Nota inspraak en overleg
Bestemmingsplan
Tuindorp Frankendael
Stadsdeel Oost-Watergraafsmeer
Gemeente Amsterdam

Datum: 11 mei 2010
Projectnummer: 90553

Uitsnede profiel Lorentzlaan Bron: SP

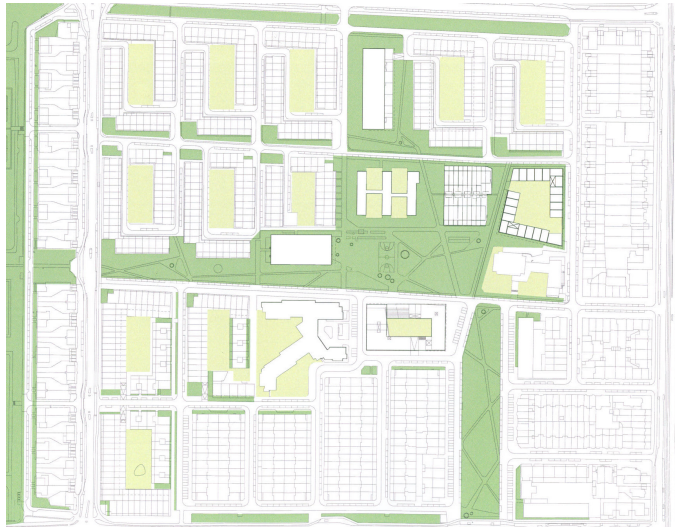
1.3. De voorziene rijweg aan de Lorentzlaan zal volgens inspreker leiden tot geluidsoverlast en een verslechterde luchtkwaliteit. Het profiel zou bovendien te smal zijn voor auto plus fietsstrook met parkeervakken en daarmee ten koste gaan van de stoep, het groenstrookje of de tuinen.

Ten aanzien van het aspect geluid is het zo dat op de Lorentzlaan een maximale snelheid geldt van 30km/h. Op basis van artikel 74, lid 2 de Wet geluidhinder zijn 30km /h vrijgesteld van akoestisch onderzoek (om te bezien of voldaan kan worden aan de voorkeursgrenswaarde van 48dB aan de gevel). Ingevolge jurisprudentie wil dat nog niet zeggen dat vanuit het aspect goede ruimtelijke ordening niet gekeken zou moeten worden of een goed woon- en leefklimaat gegarandeerd kan worden. Indicatief geldt daarbij een verkeerintensiteit van ca. 1000 voertuigbewegingen per etmaal. De meeste woonstraten hebben ingevolge het onderzoek van Goudappel Coffeng blijkt (bijgevoegd bij het bestemmingsplan) een intensiteit van minder dan 500 motorvoertuigen per etmaal. Op de verkeersproductie van de nieuwe brede school is voorts ingegaan in de notitie 'Verkeersonderzoek Daltonschool de Meer van t Hofflaan' (van 14 augustus 2008). De conclusie is dat de verkeersproductie van de brede school beperkt zal blijven en de intensiteit de 1000 voertuigbewegingen per etmaal niet zal halen.

Gesteld wordt daarom dat een goed woon- en leefklimaat aanwezig zal zijn en geen sprake zal zijn van geluidsoverlast.

*Het profiel van de Lorentzlaan wordt zoals inspreker al stelt, gewijzigd.
Ten aanzien van het onderbreken van de groenzone: de Lorentzlaan maakt in het SP*
